La Chorrera, 12 de agosto de 2024.
DRPO – DIREC – SEIA – NE – 804 – 2024.

En seguimiento al proceso de evaluación del **ESTUDIO DE IMPACTO AMBIENTAL CATEGORIA I, PROYECTO UNIPLAZA VACAMONTE**, cuyo Promotor es la Sociedad **DESARROLLO NUEVO VACAMONTE, S.A.**; ubicado en vía hacia Puerto Vacamonte, corregimiento de Vista Alegre, distrito de Arraiján, provincia de Panamá Oeste, ingresado el 08 de julio de 2024, para su evaluación por la Sección de Evaluación de Impacto Ambiental del Ministerio de Ambiente de Panamá Oeste, deseamos expresarle que luego de evaluar el Estudio de Impacto Ambiental, tenemos a bien solicitarle lo siguiente:

INFORMACIÓN
ACLARATORIA AL
ESTUDIO DE IMPACTO
AMBIENTAL CATEGORÍA
I

**PROYECTO: UNIPLAZA,
VACAMONTE**

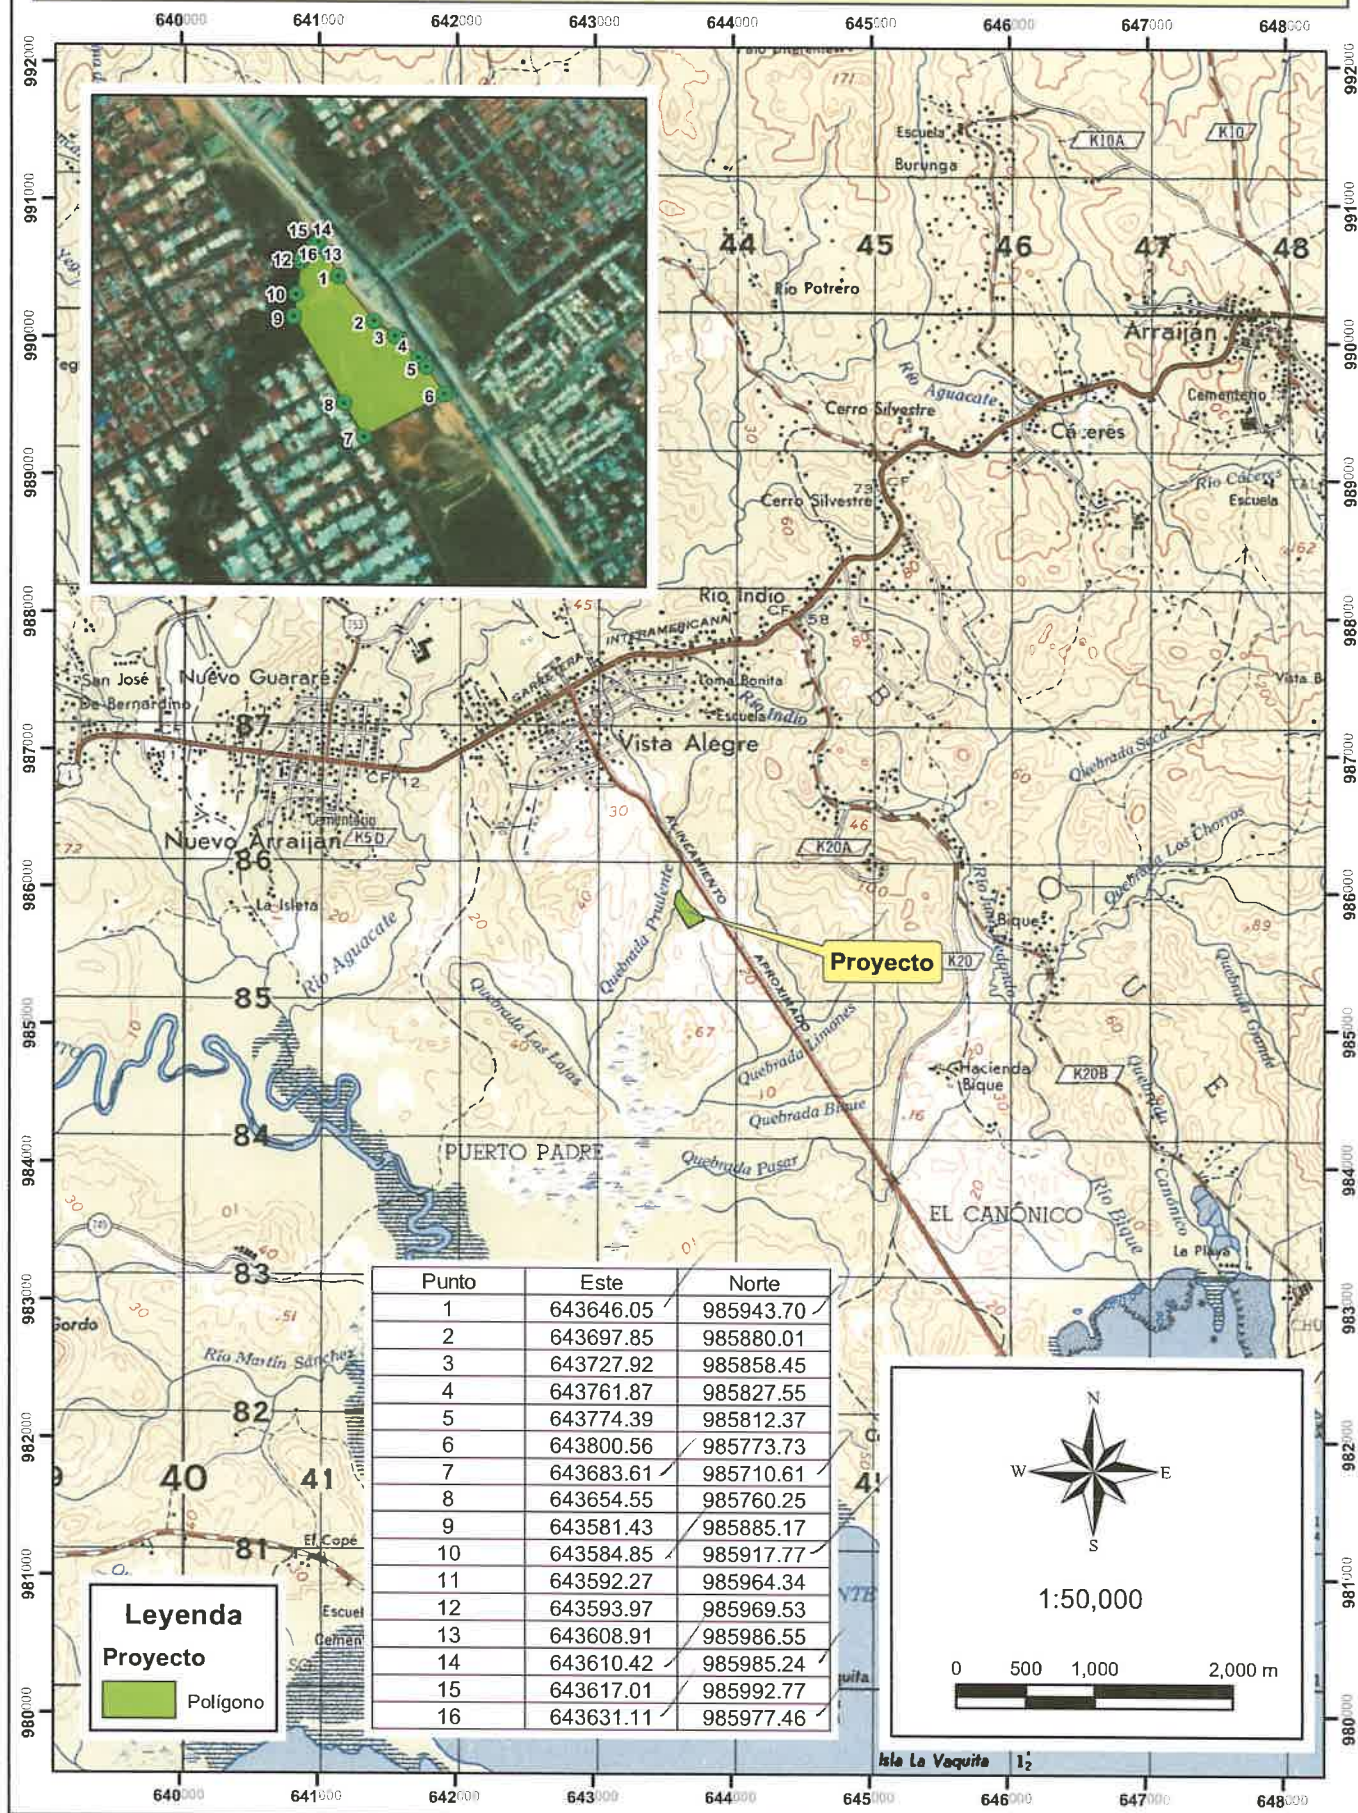
4. En el EsIA señala que “el área donde se hará la obra está en un terreno baldío, con poca vegetación, conformada por algunos arbustos y maleza” no obstante en campo se pudo observar que en el polígono hay árboles, los cuales no son mencionados en el EsIA, por lo tanto:

- a. Presentar el inventario forestal pie a pie, tomando en cuenta los árboles con diámetros iguales o mayores a los 20cm, detallar los árboles por especie, familia y cantidad, así como los datos dasométricos de cada uno

R/ se presenta el inventario forestal en anexos
